## INFORME DE FISCALIZACIÓN AMBIENTAL

### MALL PLAZA EGAÑA

### DFZ-2013-16-XIII-RCA-IA

**Figura 2:** Plano de Planta de Mall Plaza Egaña.

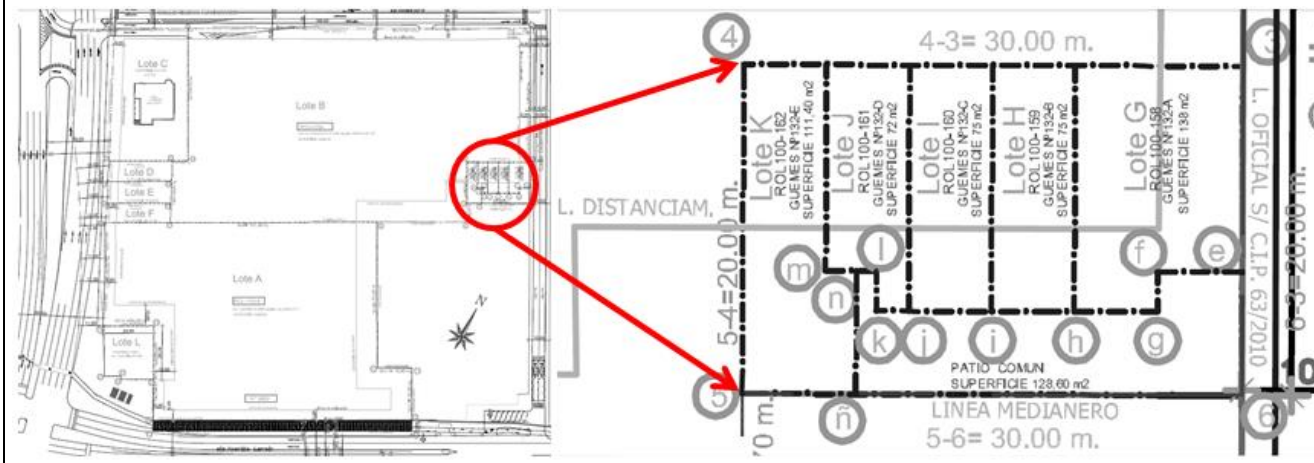
La utilización de este predio no fue informado durante la evaluación ambiental, el plano de la obra anexado en Adenda 1 del expediente de evaluación del proyecto Modificación Mall Plaza Egaña, calificado favorablemente por la RCA 315/2011, indicando que el proyecto se emplazaría hasta el predio contiguo ubicado en Güemes 132.

**Figura 2:** Plano de Planta de Anexo A Adenda N° 1, DIA Modificación Mall Plaza Egaña, y acercamiento a deslinde Suroriente, en el que se indica que los Lotes: G, H, I, J y K están ubicados en Calle Güemes N° 132.
